33 Vorderachse

33-85041	Knarrgeräusche bei max. Lenkeinschlag und gleichzeitigem Einfedern.	Typ 124, 201
----------	---	--------------

P33-5191-13

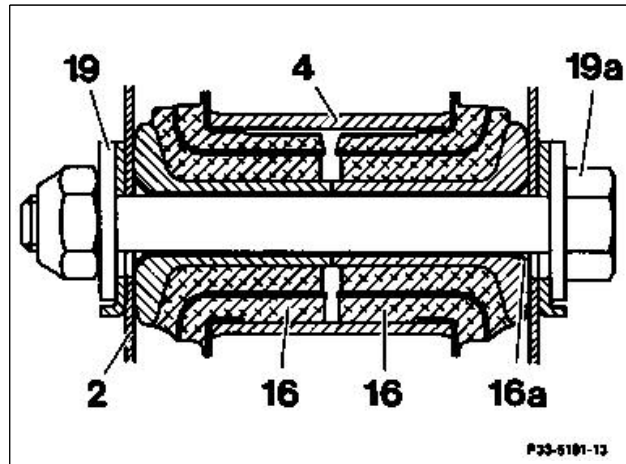
33-87067	Zittern am gesamten Fahrzeug, sowie Drehschwingungen am Lenkrad.	Typ 124 bis 03/87
----------	--	-------------------

Seit März 1987 (Serie einfließend) wird eine geänderte Querlenkerlagerung an der Vorderachse eingebaut. Der Querlenker hat vorn und hinten eine zweiteilige Lagerung aus hochdämpfenden Torsions-Gummielementen. Erkennungsmerkmal ist jeweils die hintere Querlenkerlagerung. Vibrationen des Fahrzeugs und Drehschwingungen am Lenkrad werden dadurch gedämpft.

Fahrzeug mit Gummilagern 1. Ausführung sind nach der Arb.-Nr. 33-0526 auf die geänderte Lagerung umzurüsten.

Geänderte Lagerung (zweiteilig)

- 2 Rahmen-Querträger
- 4 Querlenker
- 16 Torsions-Gummilager
- 16a Klemmhülse
- 19 Exzentrerscheibe
- 19a Exzentrerschraube
